# Reactienota inspraakreacties voorontwerp- bestemmingsplan

Datum: 21 augustus 2012

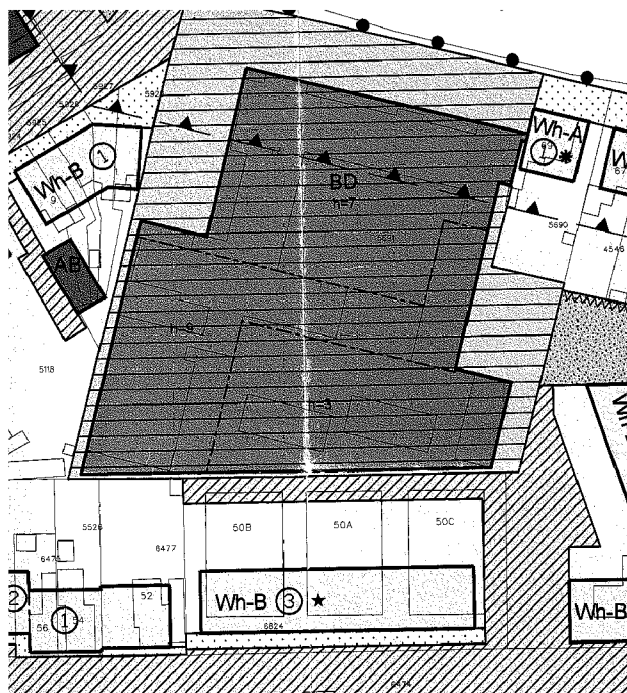
Een punt dat in meerdere reacties naar voren wordt gebracht is de hoogte van de rijwoningen (dus niet de woningen in het voormalig schoolgebouw). Gesteld wordt dat als voor de situering van de woningen aansluiting wordt gezocht bij de hofjesstructuur dit ook zou moeten gelden voor de hoogte van de woningen. Aangezien die allemaal 1-laags + kap zijn, zouden de nieuwe rijwoningen lager moeten worden dan de 9 meter die in het bestemmingsplan staat.

Naar aanleiding van deze opmerkingen zijn de plannen opnieuw bekeken. Van belang daarbij is dat de woningen plaats moeten bieden aan gezinnen maar ook een bredere doelgroep waaronder ouderen is tevens mogelijk. Dit programma brengt met zich mee dat een woning van 1 laag + kap te weinig oppervlakte heeft om geschikt te kunnen zijn voor de hele brede doelgroep. Toch is er gekeken hoe de woningen beter in de omgeving kunnen worden ingepast. Daarbij is ook gekeken naar de relatie met het schoolgebouw en wat dan opvalt is dat het schoolgebouw aan de achterzijde ook een hoge goot heeft (ca 4,5 meter). Met dat perspectief is het verantwoord om qua hoogte te variëren ten opzichte van de andere hofjes maar wel op die manier dat de rijwoningen meer een eenheid vormen met het voormalige schoolgebouw. Een mogelijkheid is dan om aan de zijde van het hofje een zogenaamde doorgesloten kap te maken en aan de achterzijde 2 lagen + kap te handhaven. Op die manier wordt er meer licht en lucht in het hof gebracht maar blijft de woning ook nog geschikt voor de doelgroep. Hieronder vindt u een impressie hoe een en ander uit zal komen te zien.

### 3.1.7. Alternatief plan, zie onderstaande afbeelding

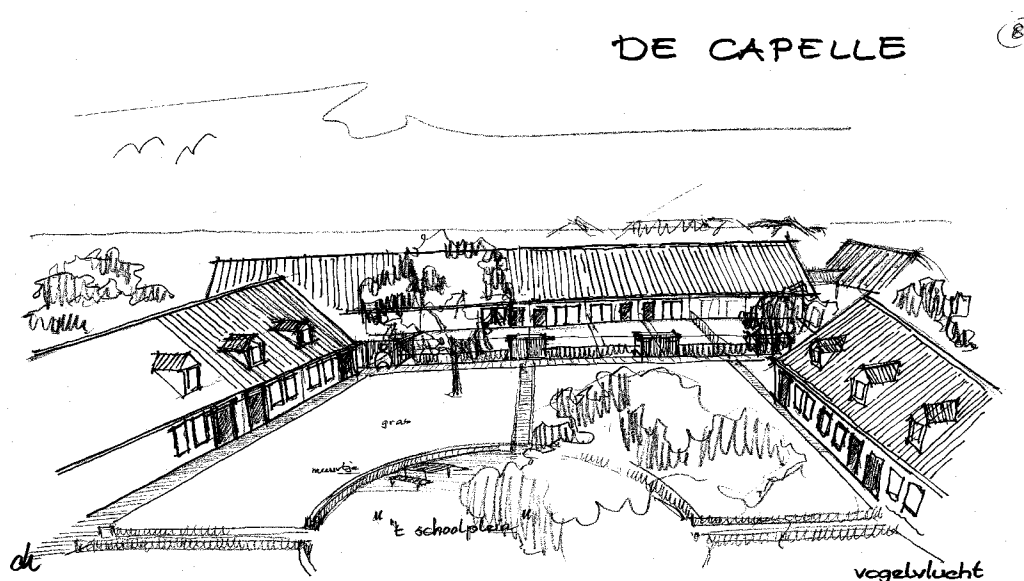
In de zienswijze is op dit platje nog een toelichting gegeven, waarin de belangrijkste punten worden genoemd:

- lage nokhoogte en daklijn in twee loodrechte blokjes tegenover elkaar
- rechthoekige tuinarea waarin nog zoveel mogelijk oude bomen worden bewaard
- meer een geheel met de oude school.

Hoewel het plan dat is ingediend er op het eerste gezicht sympathiek uitziet is het geen haalbaar alternatief. De woningen zijn namelijk te klein voor de brede doelgroep waar dit plan in voorziet en die doelgroep is wel nodig om het plan financieel haalbaar te maken.

Verder is dit plan voor de bewoners van het Steenwijkerdiep misschien wel een goed alternatief maar voor andere omwonenden is dit plan weer bezwaarlijker. Belangrijkste punt is echter dat het plan niet aansluit bij de hofjesstructuur tussen het Steenwijkerdiep en de Tukseweg. Dat is het argument dat bewoners zelf ook gebruiken en de reden waarom de ontwikkelaar er nu voor heeft gekozen om een kant van de rijwoningen te voorzien van een zogenaamde doorgeschoten kap. Op die manier blijft de hofjesstructuur in tact maar wordt wel rekening gehouden met de indieners van de zienswijze.
